**Progetto di Rilancio dello Stabilimento KME Italy di Fornaci di Barga con la Realizzazione di una Piattaforma Energetica
Inchiesta Pubblica, Fornaci di Barga, 6 luglio 2020
Controdeduzioni del Proponente**

Figura 12 - Poligoni di Thiessen con evidenziate le soggiacenze rilevate nei piezometri (esclusi i superficiali PZS3 e PZS4)

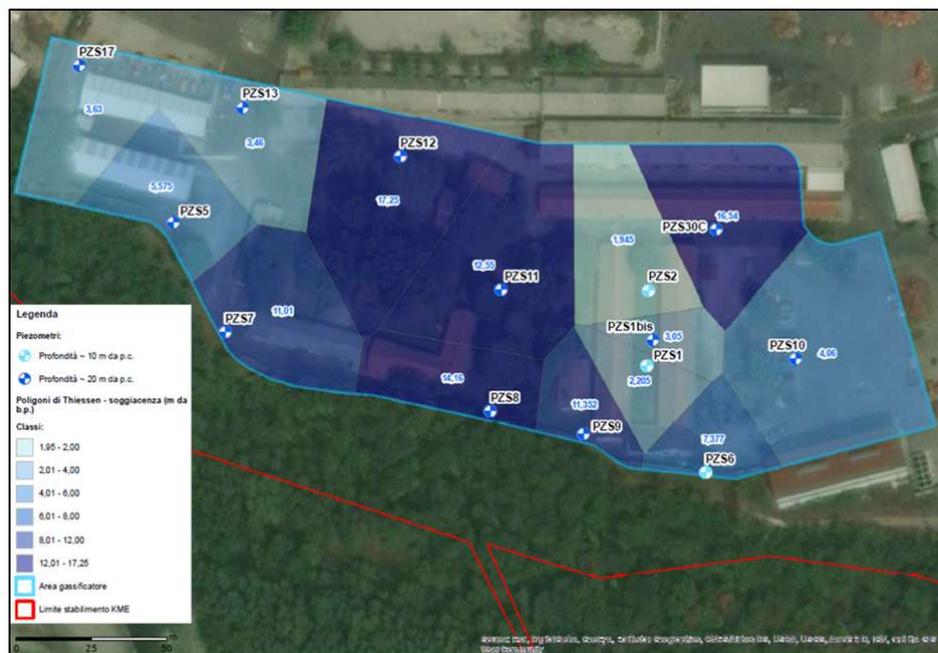
Nel merito tecnico, a prescindere dal fatto che le Osservazioni presentate contengono diverse inesattezze (ad es. sezione idrogeologica a pag. 5), **la struttura e l'ubicazione dei piezometri sono state oggetto di istruttoria con ARPAT.**

La rappresentazione delle soggiacenze rilevate nel corso del rilievo condotto a maggio 2020, evidenzia una sostanziale eterogeneità tra i punti, non compatibile con una superficie piezometrica unica in quanto i livelli idrici e i gradienti ad essi associati, sarebbero irreali considerando tale formazione un unico acquifero.

Figura 2.4a Uso del Suolo - Corine Land Cover

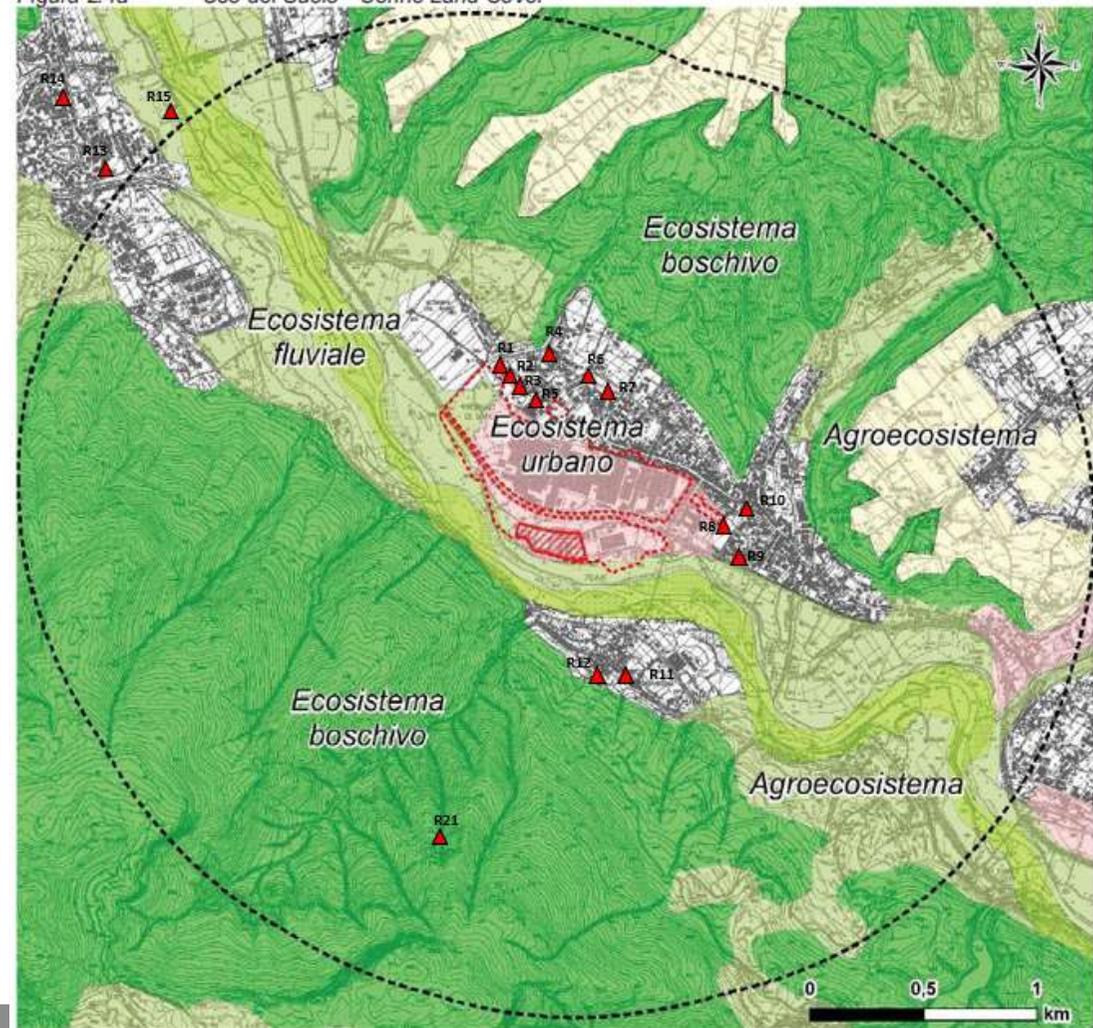
Per quanto attiene il documento di EFSA citato nelle Osservazioni si precisa che:

Si evidenzia che tutti i recettori inclusi nello studio e citati nell'Osservazione non ricadono all'interno di aree agricole o destinate all'allevamento, pertanto lo scenario di esposizione risulta non applicabile ai recettori considerati più prossimi allo stabilimento, diversamente da quanto analizzato dal dott. Fusco.
